<b><u>Baumaßnahme:</u></b>	<b>Busbeschleunigung</b>
<b><u>Teilbaumaßnahme:</u></b>	<b>Metrobuslinie 3 – Haltestellen Rothenburgsort</b>

**A B W Ä G U N G S V E R M E R K**

**Schlussverschickung**

**Abwägung der zur Erstverschickung (16.12.2020)  
eingegangenen Stellungnahmen**

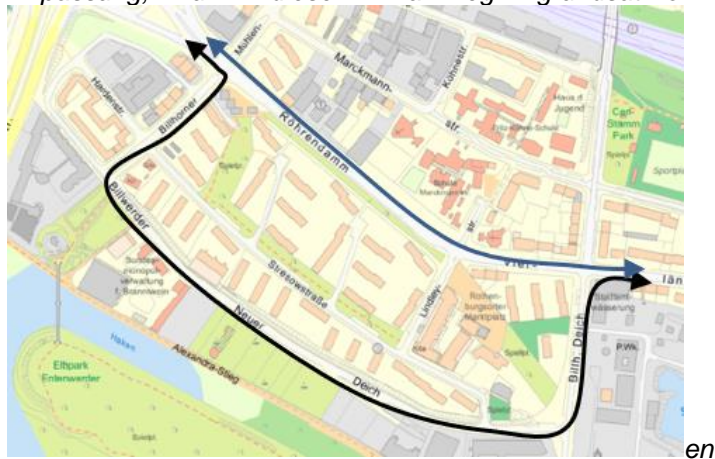
<b>24. HVV</b>	Keine Stellungnahme eingegangen
<b>25. VHH</b> 01.02.2021	<p><i>Vielen Dank für die Zusendung der Planung. Wir haben sie geprüft und haben folgende Anmerkungen und Hinweise:</i></p> <p><i>Zu 3.1.2 ÖPNV-Bestand</i></p> <p><i>Zum Dezember 2020 wurden Linienwege im Planungsbereich geändert. Die in der Planung verzeichnete Linie 130 wurde geteilt und der hier verkehrende Südostast der Linie ist jetzt die Linie 119, die ihren neuen Endpunkt an U/S Elbrücken hat. Die Fahrtenanzahl ist gleich geblieben, aber westlich der Haltestelle Billhorner Mühlenweg verläuft die Linie 119 über den Billhorner Röhrendamm und die Billhorner Brückenstraße weiter über die Zweibrückenstraße und Baakenwerder Straße.</i></p> <p><i>LSBG: Der Hinweis wird berücksichtigt. Die Linienverläufe der Busse sind angepasst.</i></p> <p><i>[Stellungnahme zu Blatt 01] siehe Vorbemerkung Seite 3</i></p> <p><i>Blatt 2</i></p> <p><i>Keine Hinweise</i></p> <p><i>Blatt 3</i></p> <p><i>Die stadteinwärtige Haltestelle kann eine 18cm-Ansicht erhalten, da sie in einer geraden nach einem Rechtsbogen liegt.</i></p> <p><i>Die stadtauswärtige Haltestelle kann in ihrem östlichen Teil (vorderer Gelenkbus) ebenfalls 18cm-Hochbord erhalten, da dieser Teil weit genug vom vorhergehenden Linksbogen entfernt ist.</i></p> <p><i>LSBG: Der Hinweis wird berücksichtigt. Die Bordansichten werden angepasst.</i></p> <p><i>Blatt 4</i></p> <p><i>Die Buslinien 120, 122 124 und 224 befahren regelhaft die Fahrbeziehung Billhorner Deich (Nord) – Vierländer Damm (Ost), es kommen alle marktgängigen Fahrzeugtypen zum Einsatz. Wir bitten um Überprüfung der Abbiegebeziehung mit einem 15m-Bus.</i></p> <p><i>LSBG: Der Hinweis wird berücksichtigt. Die Schleppkurven sind geprüft. Alle Fahrzeugtypen können hier abbiegen.</i></p> <p><i>Für die Haltestelle in Fahrtrichtung Osten ist keine Bordhöhe angegeben, hier können 18cm angenommen werden.</i></p> <p><i>LSBG: Der Hinweis wird berücksichtigt. Die Bordansicht wird angepasst.</i></p> <p><i>Blatt 5 und 6</i></p> <p><i>Die Bushaltestellen können alle mit einer Ansichtshöhe von 18cm ausgestattet werden.</i></p> <p><i>LSBG: Der Hinweis wird berücksichtigt. Die Bordansichten werden angepasst.</i></p> <p><i>Im Zusammenspiel mit Blatt 6 ist die Radwegführung auf der Südseite inkonsequent und irreführend. Die Radfahrenden werden in Höhe des Vierländer Damms aus dem Radfahr(schutz)streifen in den Mischverkehr entlassen. Auf Blatt 6 wird ein Radweg aus der Nebenfläche auf die Straße geleitet und als Radfahrstreifen weitergeführt, auf den der von Westen im Mischverkehr ankommende dann in Höhe der Freihafenstraße einfahren soll. Hier stellt sich die Frage, warum der Radverkehr nicht in Höhe des südlichen Vierländer Damms gleich auf die Nebenfläche geleitet wird und so ein durchgängiger Radweg zur Verfügung steht, der auch für den ortsunkundigen sofort und eindeutig zu erfassen ist – zumal hier stets Breiten von mindestens 2,00m zur Verfügung stehen. Die hier aufgezeigte Fassung wird in Praxi erhebliche Fragen aufwerfen und Reaktionen auslösen und sollte u.E. überdacht werden. Wir bitten um Beachtung unserer Hinweise.</i></p>

LSBG: Der Hinweis wird zur Kenntnis genommen. Der geplante Radweg wird keine Radwegbenutzungspflicht erhalten. Daher kann der Radverkehr auch weiterhin auf der Fahrbahn im Mischverkehr fahren. Für die Radwegbenutzungspflicht fehlen die Rahmenbedingungen in diesem Bereich. Die Straßenverkehrsbehörde wird keine Radwegbenutzungspflicht anordnen. In diesem Bereich werden zwei parallele Radverkehrsführungen angeboten. Für den unsicheren Radverkehr wird eine Option zum Mischverkehr in Form des Radweges angeboten.

In diesem Bereich wurden sehr viele Varianten aufgetragen und abgestimmt. Eine optimale Lösung für alle Verkehrsteilnehmer würde hier mit der Fällung von zahlreichen erhaltenswerten Bäumen einhergehen.

Die Planung an der Stat. 1+180 ist angepasst und im Rahmen der behördlichen Vorabstimmung zur Schlussverschickung am 10.06.2021 auch mit VHH abgestimmt. Die aufgetragene Planung wird weiterverfolgt.
